變更金門特定區計畫(道路用地專案通 盤檢討) 案 金城鎮說明會

緣起

變4-8

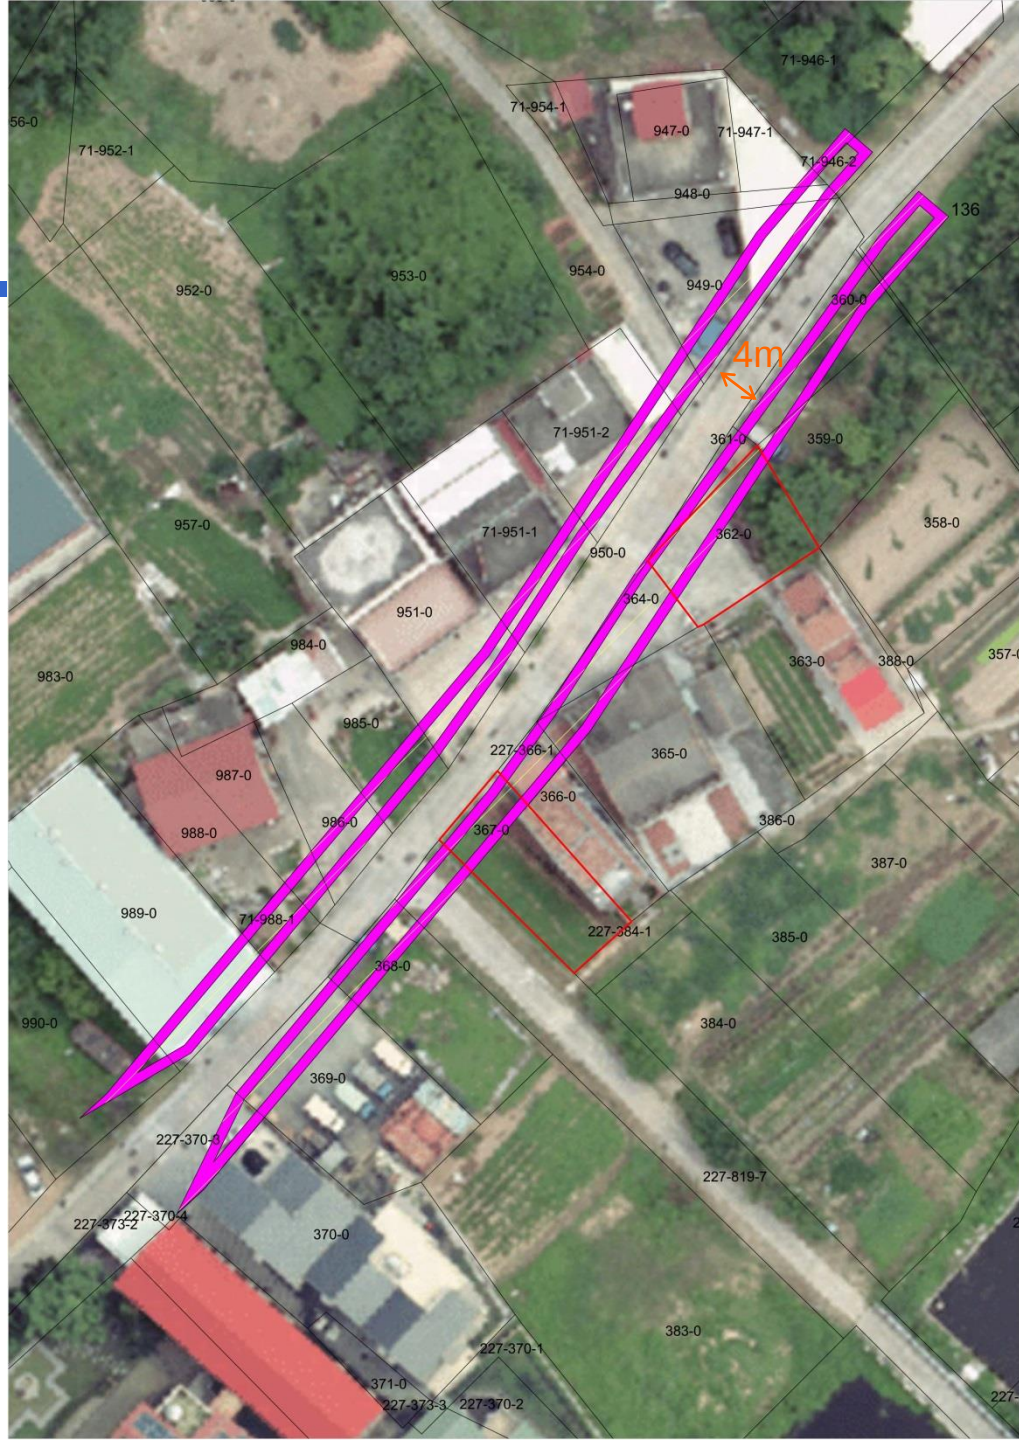
本案現況道路約為4M，原規劃由13.5M計畫道路縮減為6M，考量現行路寬已足夠，故採納人民陳情意見，將此計畫道路自然村專用區內路段解編。
